OSTRAVSKÁ UNIVERZITA

„Výstavba nového kampusu na Černé louce – Univerzitní zázemí sportu a behaviorálního zdraví a Nová budova fakulty umění“

VYSVĚTLENÍ, ZMĚNA NEBO DOPLNĚNÍ ZADÁVACÍ DOKUMENTACE

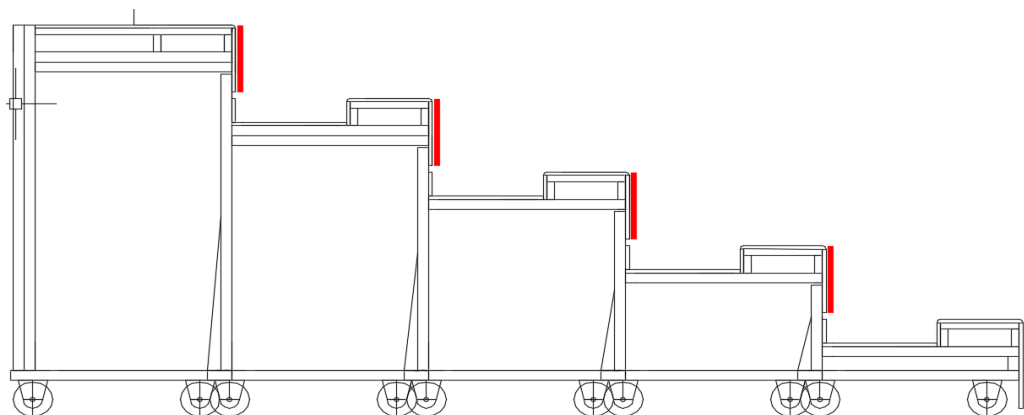
V části R2-Univerzitní zázemí sportu a behaviorálního zdraví - nadzemní část, jsou ve výpise zámečnických výrobků uvedeny mobilní tribuny Z01/9 a Z01/10, v jejichž popisu je uvedeno: „Sedáky a opěradlo-celobukové překližované desky složené ze 13 vrstev bukových dýh impregnovaných speciálními roztoky.... Svislá čela opěrek perforovaná-čtvercový otvor 25x25mm.“

Dle schématického obrázku, který je přiložen k popisu mobilních tribun zde žádná opěradla, ani opěrky nejsou.

Obr. č. 24 - trapézový plech 150/280 dle výkresů č. 214, 215, 218, 219 pro 3.NP a 4.NP objektu „B“

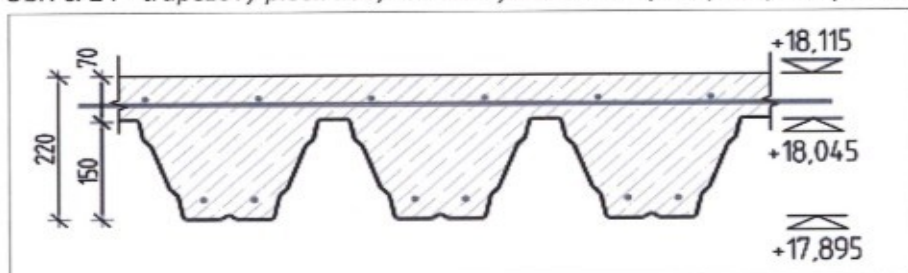
Položku č. 72 dle slepého rozpočtu nemůžeme dohledat v projektové dokumentaci. Tento trapézový plech je sice obsažen ve výkresu č. 203 pod položkami č. 35 a 48 jako dobetonávky dilatačního celku „B“ v 3.NP a 4.NP, ale ve výkresech těchto konstrukcí (výkresy č. 214, 215, 218, 219) není o tomto trapézovém plechu žádná zmínka. V těchto výkresech je zobrazen a zmíněn pouze trapézový plech 150/280, viz. obr. č. 24. Žádáme zadavatele o informaci, kde se nachází v zadávací dokumentaci tento trapézový plech. Zároveň žádáme o přesnou specifikaci tohoto trapézového plechu (chybí údaj o šířce vlny).

Zadavatel sděluje, že trapézové plechy jsou dimenzované tak, aby nebylo nutno při betonáži provádět podpěrnou konstrukci.

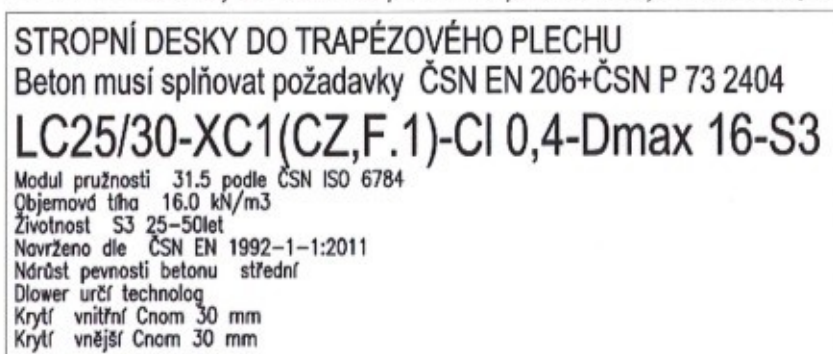
Položky č. 73 a 75 slepého rozpočtu jsou položky určené pro podepření klasického stropního bednění. Ve slepém rozpočtu se ale nachází také ztracené bednění z trapézového plechu (pol. č. 72) v ploše 4 128 m². K tomuto bednění nemůžeme dohledat položku pro podpěrnou konstrukci. Žádáme zadavatele o vysvětlení, případně upřesnění, kde ve slepém rozpočtu se nachází položka pro podpěrnou konstrukci ztraceného bednění z trapézového plechu.

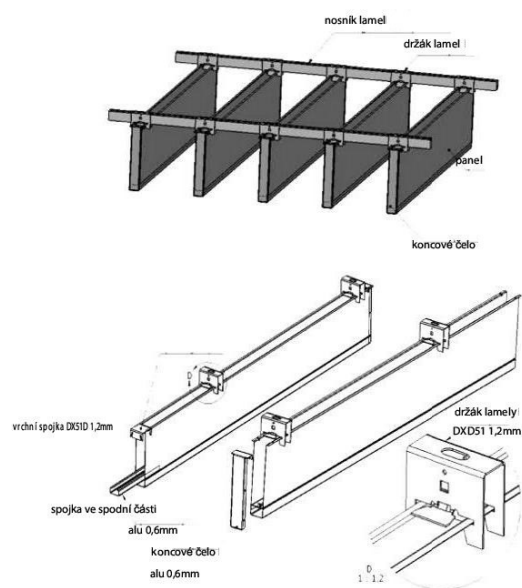
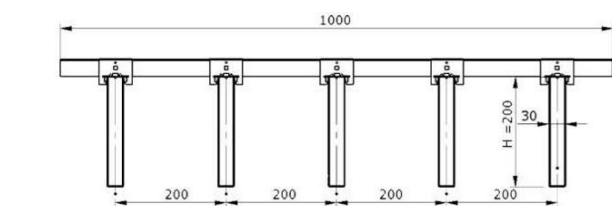
Vertikální lamelové podhledy-chybí bližší specifikace. Specifikace ve výpisu standardů je nedostatečná. Ve výkresu podhledů je tento podhled pouze schematicky, chybí řezy, rozkreslení podhledů, referenční výrobek. Není uvedena požadovaná barva podhledů a nosného roštu, nejsou dostatečně specifikovány technické a kvalitativní požadavky a doplňkové prvky podhledu (např. víčka lamel, otvory pro technologická zařízení atd.).

Žádáme zadavatele o přesnější specifikaci těchto lamelových podhledů (např. uvedením referenčního výrobku).

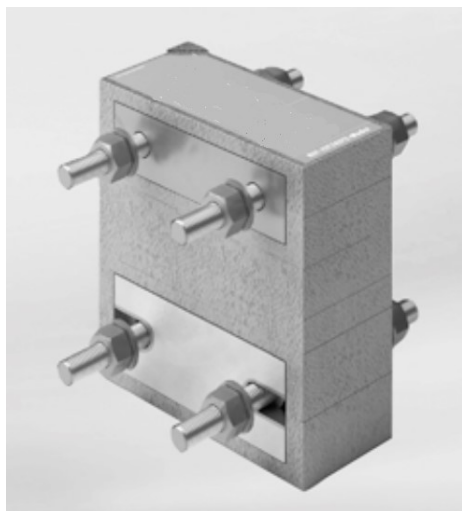
Položka č. 979 - distanční přerušení tepelného mostu-v zadávací dokumentaci nemůžeme dohledat specifikaci tohoto výrobku. Žádáme zadavatele o upřesnění požadované položky ze slepého rozpočtu.

Zadavatel uvádí, že specifikace položky č. 979 je znázorněna ve výkrese č. 415 detail F. V projektu je uvažováno se systémovým řešením (ocel-ocel), kdy vložený prvek s tepelnou izolací přenáší zatížení přes ocelové prvky.

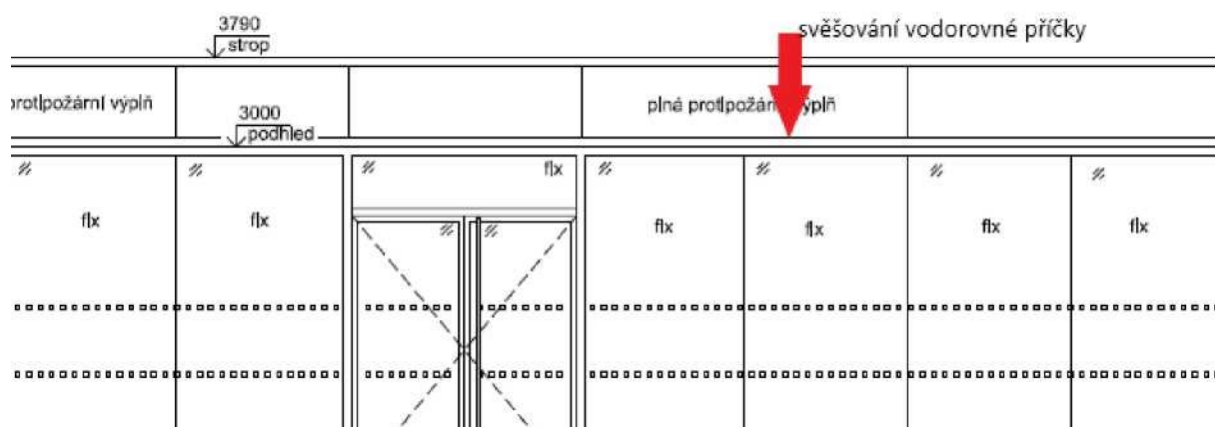
Ve výpisu výrobků je uvedeno: *typ a design kování vč. samozavírače bude upřesněn investorem během realizace stavby*. Typ a design kování včetně samozavírače musí být použit dle požární klasifikace daného výrobku. Upozorňujeme zadavatele, že pokud si investor během realizace vybere jiné kování, než má výrobce certifikované, bude nutné provést posudek na toto kování. Má účastník do své nabídky zahrnout navýšení ceny dveří za předmětné posudky?

Zadavatel uvádí, že budou použity certifikované samozavírače, investor (resp. autorský dozor) odsouhlasí odstíny a barevnosti prvků. Cenu za certifikaci dodavatel zahrne do ceny dveří.

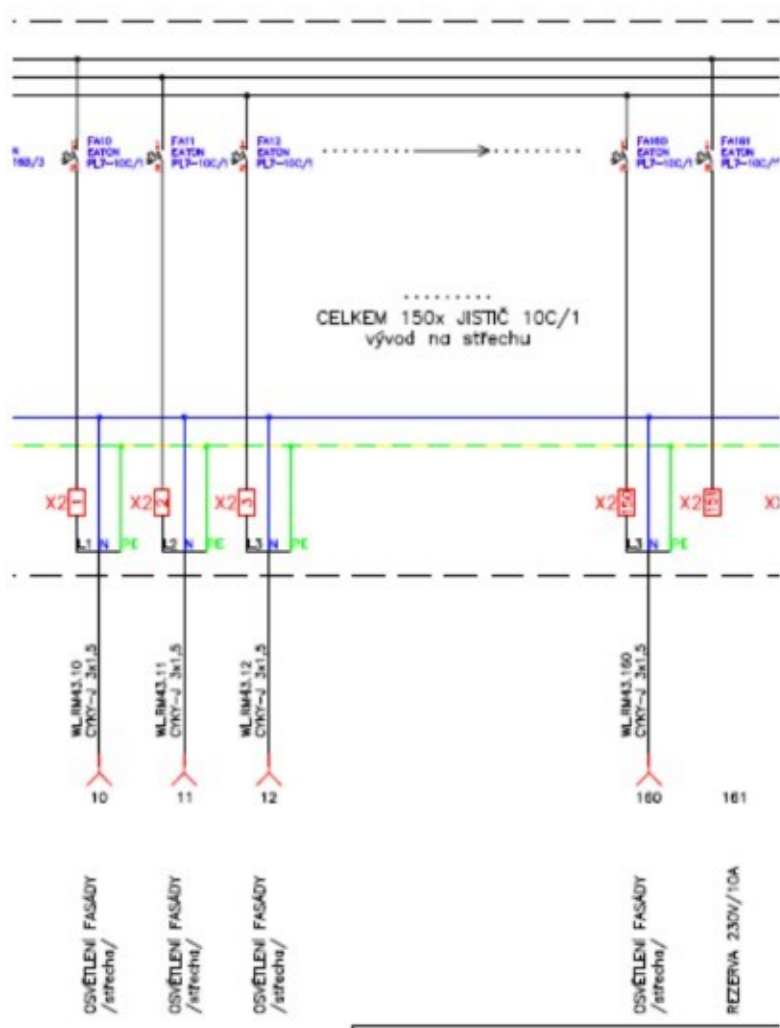
Z výkresu rozvaděče RM43, jež byl taktéž poskytnut až v rámci dodatečných informací, je patrné, že kabely CYKY-J 3x1,5, navržené pro připojení napájení jednotlivých světlených segmentů fasády, neobsahují volné vodiče pro použití ovládání, např. prostřednictvím DALI sběrnice.

Rozvaděč RM43 neobsahuje ani prostorovou rezervu pro možné osazení prvků řídicího systému pro ovládání RGB osvětlení.

Výřez z

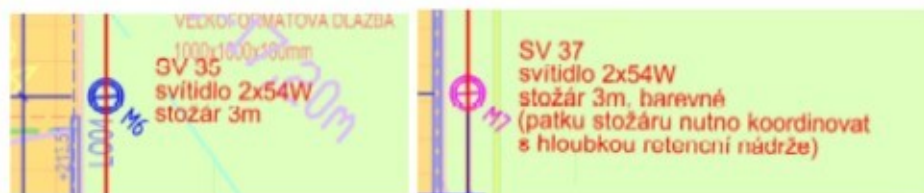
Po prozkoumání zadávací dokumentace IO 10 - Venkovní osvětlení konstatujeme, že svítidlo M7 na výkresech je dle technické zprávy a legendy v provedení 2x54W, tzn. s kompaktními zdroji.

instalováno 34ks sloupkového svítidla 2x54W, z toho budou vybrány sloupky s barevným podáním osvětlení. Nové zřizované areálové osvětlení, bude napojeno kabelovým vedením CYKY-J 5x4 z hlavního

Jelikož v zadávací dokumentaci není v IO 10 kniha svítidel a existují navíc nesrovnalosti v popisu provedení svítidel M6 a M7, žádáme zadavatele o upřesnění jejich designových a světelně-technických parametrů, vč. popisu a provedení barevných filtrů.
